Betreft: bezwaarschrift tegen omgevingsvergunning met zaaknummer 195267299

Dit is een bezwaarschrift tegen het besluit van 26 april 2019 voor "het (ver)bouwen van een opslaggebouw voor biomassa", zaaknummer 195267299.

Overzichtskaart van de (vergeten) meetpunten t.a.v. de vergunning voor de Biomassacentrale Kleefse Waard (vergeten meetpunten zijn d: woonboten / e: beschermd broedgebied van de wulpen)

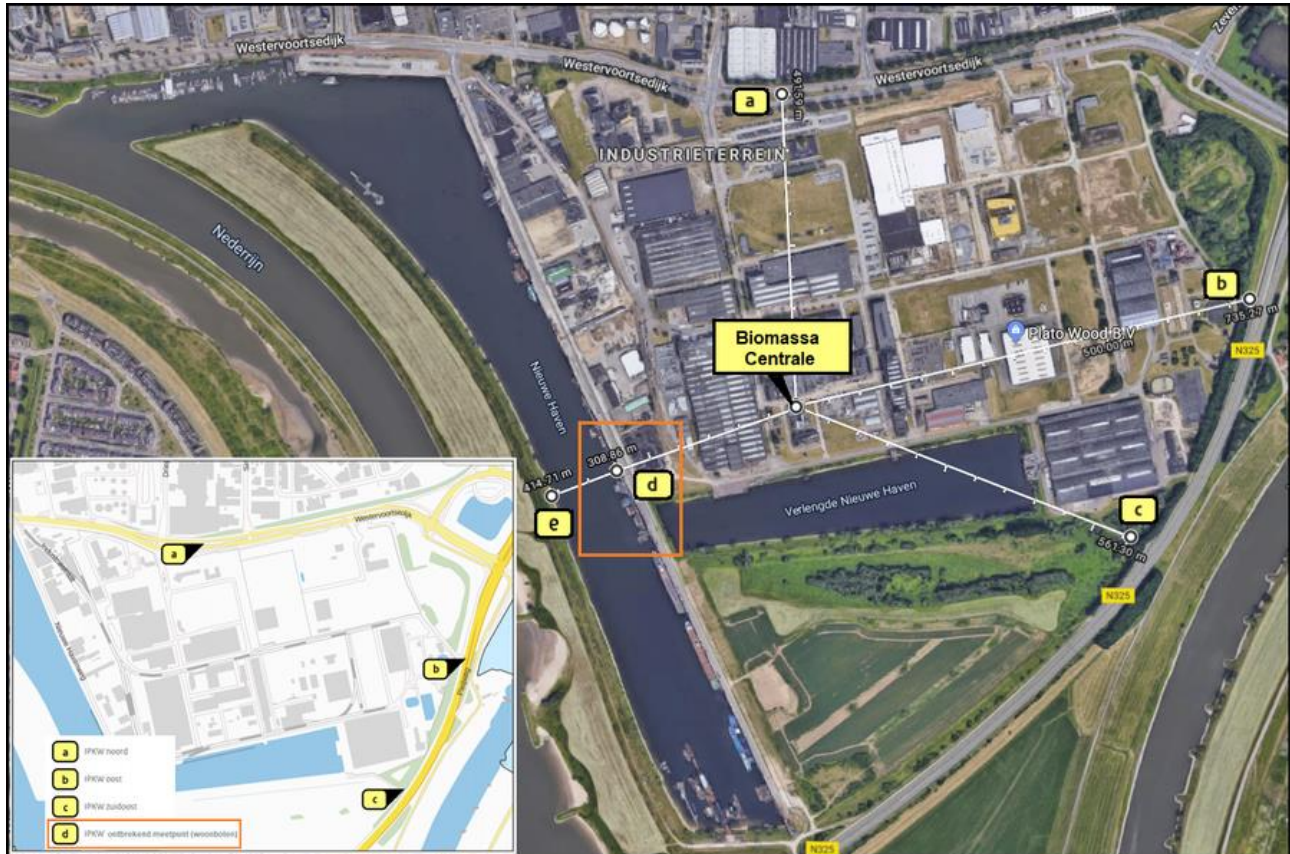
In het onderzoek "Effecten op de luchtkwaliteit door de omschakeling op ketel 14"¹; van Veolia Industriediensten BV worden metingen gedaan om de invloed van de emissie van NO₂, PM₁₀ en PM_{2,5} op de luchtkwaliteit te meten. Hierbij zijn drie beoordelingspunten gebruikt, te weten: beoordelingspunt noord (490 meter afstand), beoordelingspunt oost (735 meter afstand) en beoordelingspunt Zuid oost (560 meter afstand). Hier ontbreekt beoordelingspunt West. Sterker nog, over west is de legenda geplaatst, direct over de woonboten heen.

Op het westelijke gedeelte van de kaart vindt men aaneengesloten woonbebouwing. Er liggen daar namelijk meerdere woonboten naast elkaar op 308 meter afstand van de biomassacentrale (aangegeven met een 'd' op onderstaande plattegrond). In het document "Biomassacentrale Kleefse Waard startnotitie"² van Nuon Power Generation staat dat "de dichtstbijzijnde woningen liggen aan de Westervoortsedijk, op circa 400 meter afstand van de geplande biomassacentrale locatie." Dit klopt niet, de dichtstbijzijnde woningen liggen op 308 meter afstand. In het luchtkwaliteitsonderzoek voor de biomassacentrale op het IPKW industrieterrein zijn drie meetpunten opgenomen waar men mee aantoonde dat op die afstanden de maximale grenswaarden die toegestaan zijn voor de uitstoot van schadelijke stoffen zoals fijnstof en stikstof *nét* niet overschreden worden. Belangrijk is wel om te weten dat deze grenswaarden maximale grenzen zijn bepaald in 2012 en dat de Europees gestelde normen en de normen van de WHO inmiddels ongeveer de helft kleiner zijn.³⁴ Sinds 12 november 2018 zijn er aangescherpte normen van kracht. In de vergunning voor de biomassacentrale in Arnhem zijn ten onrechte geen emissienormen opgenomen voor zoutzuur, zwaveldioxide,

Wij maken bovendien bezwaar omdat wij vinden dat er een meting had moeten plaatsvinden ten westen van de biomassacentrale. Wij maken ons zorgen over de invloed van de emissie op de luchtkwaliteit zo dichtbij onze huizen. Wij zijn direct belanghebbenden omdat de woonboten de meest nabije aangesloten woonbebouwing zijn en dichterbij de biomassacentrale liggen dan het meest nabije meetpunt in het luchtkwaliteitsonderzoek. Wij vinden het heel erg onrechtvaardig dat er een legenda geplaatst is over de woonboten waardoor het lijkt alsof wij niet bestaan en onze veiligheid en gezondheid lijkt niet mee te tellen in het luchtkwaliteitsonderzoek.
